**NOTA VAN BEANTWOORDING
ZIENSWIJZEN, OVERLEGREACTIES EN
WENSEN & BEDENKINGEN**

**ONTWERP REGIOPLAN WINDENERGIE
ZUIDELIJK EN OOSTELIJK FLEVOLAND**

Versie
22 april 2016

Onderdeel van Nota van Beantwoording.
Nummers corresponderen met de genummerde aanpassingen in de Nota.

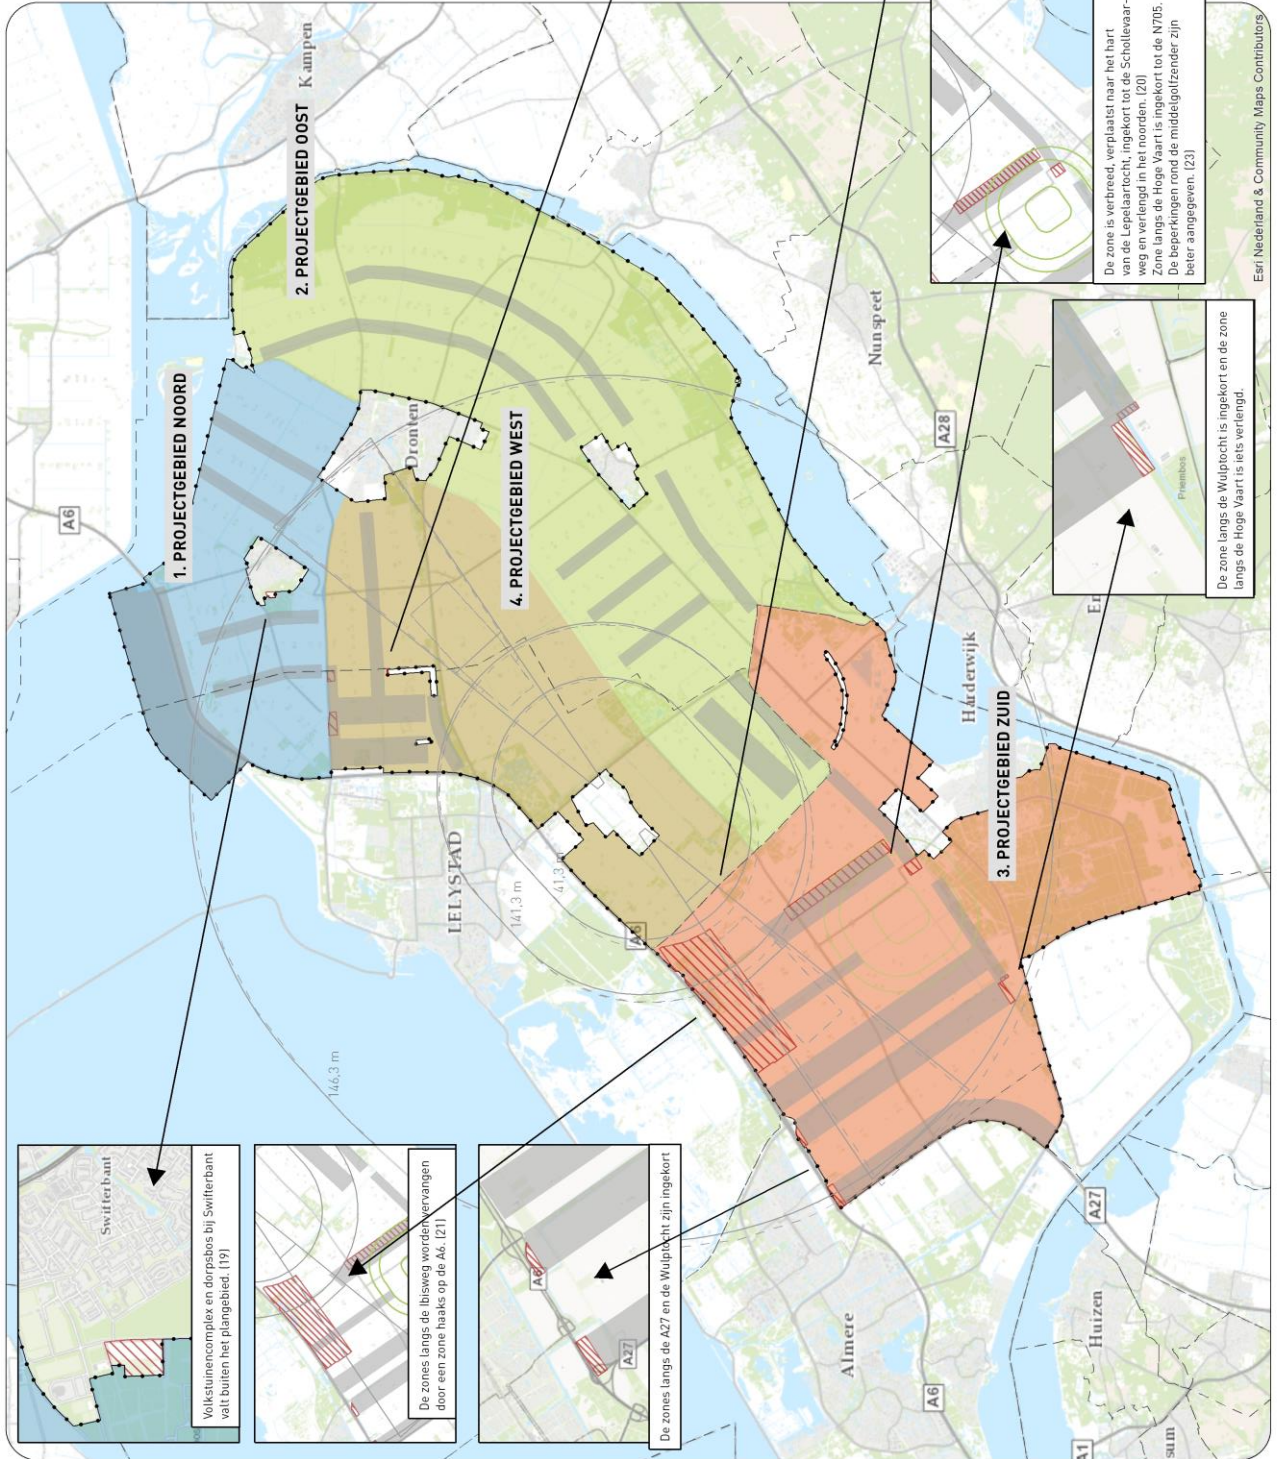
Haal volkstuincomplex bij Swifterbant uit plangebied, want is geen buitengebied Z34

Test site WUR is te krap begrensd op de plankaart (krapper dan in bestemmingsplan), namelijk ten onrechte beperkt tot bestaande molens. Verzoek om op te nemen dat huidige planologische mogelijkheden niet beperkt worden en om ruimte te creëren voor verdere ontwikkeling van de test site. Z18

Breng de hoogtebeperkingen op de plankaart van het Regioplan in overeenstemming met die van het Luchthavenbesluit Lelystad Z164

Antwoord: Akkoord. Hetzelfde geldt voor het dorpsbos (ambtshalve wijziging). De plankaart wordt hierop aangepast.

Antwoord: De bestaande testturbines zijn buiten de Regioplengrens gebracht omdat deze gelet op het testkarakter niet hoeven te worden gesaneerd. In het noorden van het testveld is een plaatsingszone opgenomen die in het ontwerp-Regioplan wordt onderbroken door twee testlocaties van de WUR. Wij willen de mogelijkheid echter open laten dat de WUR deze testlocaties afstoot ten behoeve van een doorlopende lijnopstelling in deze plaatsingszone. Daarom worden deze twee testlocaties alsnog bij het

werkingsgebied van het Regioplan betrokken, zonder daar een saneringsopgave aan te verbinden. De WUR behoudt de mogelijkheid om elders op het testveld nieuwe testmolens te plaatsen, ook buiten de aangewezen plaatsingszones, mits het totaal aantal testmolens (conform bestaand beleid) maximaal 12 bedraagt. We nemen dit volledigheidshalve op in de definitieve versie van het Regioplan.

Antwoord: De lijnen zijn in de aanloop naar het Luchthavenbesluit Lelystad licht gewijzigd. Die wijziging is nog niet doorgevoerd op de plankaart bij het ontwerp-Regioplan, maar wordt wel doorgevoerd in het definitieve Regioplan. Overigens blijven de lijnen in het Regioplan indicatief. De tekeningen die als bijlage bij het Luchthavenbesluit Lelystad horen zijn juridisch rechtsgeldig.
